Bilag 2 Henvendelser modtaget i høringsperioden og den supplerende høring

Ændringsforslag fra B.93: Østre Gasværk med mere plads til idræt

Forslag til lokalplan og miljørapport for "Østre Gasværk Kvarteret" med tillæg til Kommuneplan 2015, Østerbro
Sagsnr. 2016-0300900 Dokumentnr. 2016-0300900-7

Kommentering af lokalplanforslag "Østre Gasværks Kvarteret" – offentlig høringsperiode 4. oktober – 4. december 2016

Tegning nr. 2 - Anvendelse

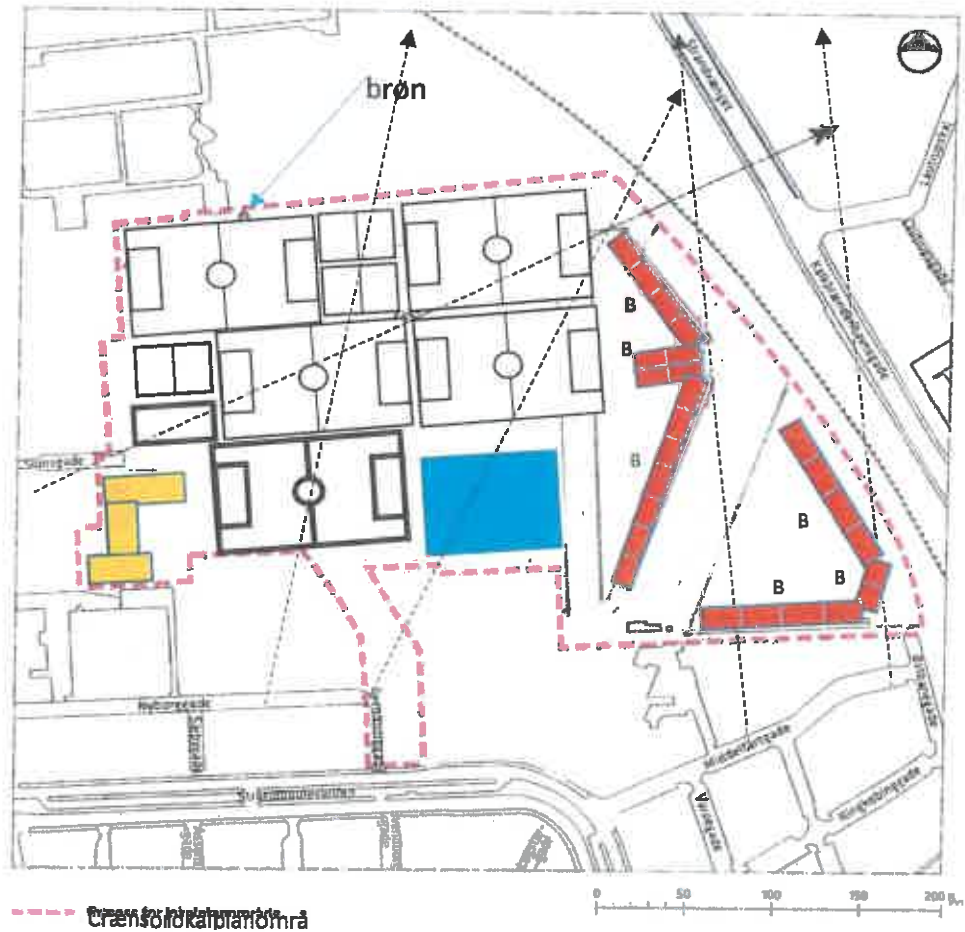
Her en tegning af forslaget som det foreligger.

Her er så mit forslag:
Tegning 3

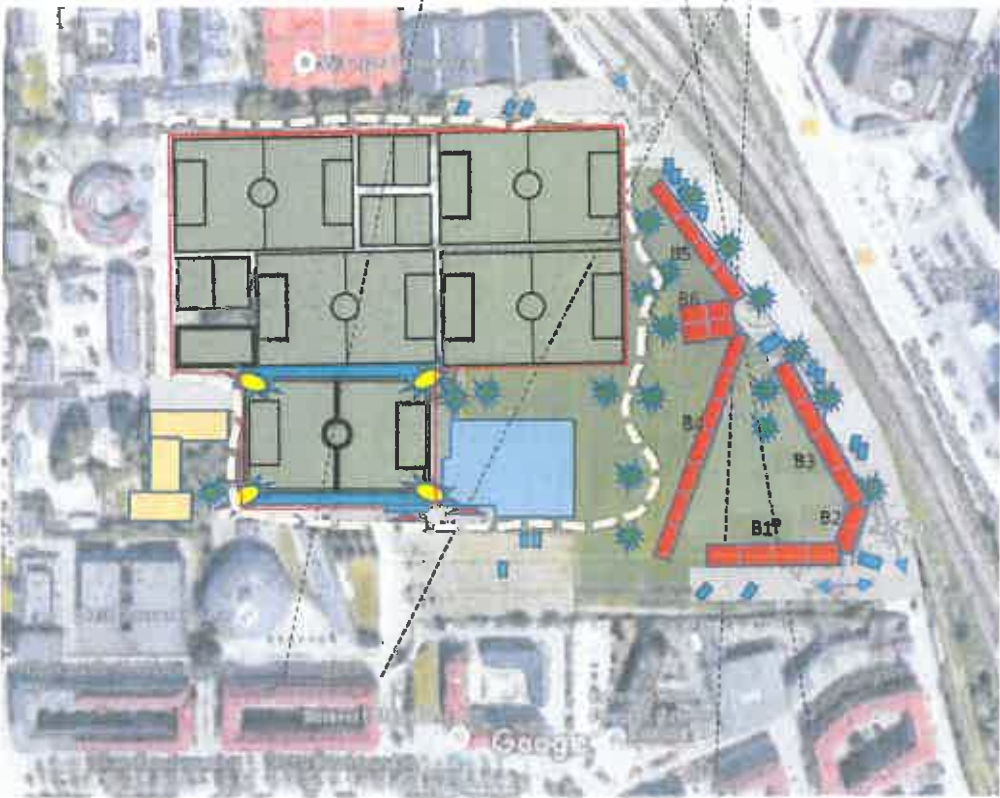
Under mødet fremsatte jeg derfor et forslag om at spejlvende modellen. Det blev ikke pure afvist, men der var en del modvilje fra forvaltningen. "Vi kan ikke se, hvordan det kan lade sig gøre. Boldbanerne skal jo også være der, og der er flere servitutbælter"

Jeg fremlægger her mit forslag.

-  1 Boligblok
-  Skøjtehal
-  Plejehjem
-  Aktivitetsring
-  Hegn til boldbaner

Billede 2

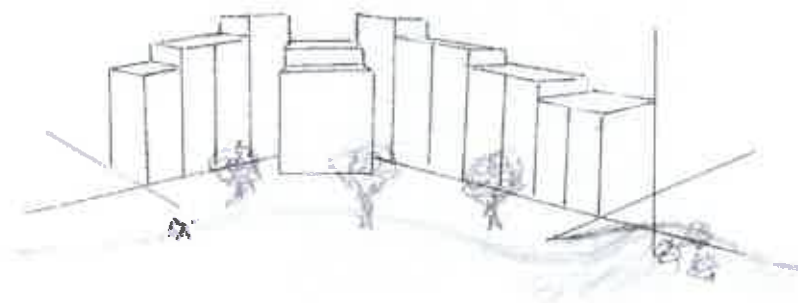
Animerer vi det forslåede byggeri, ser udsigten noget decimeret ud:
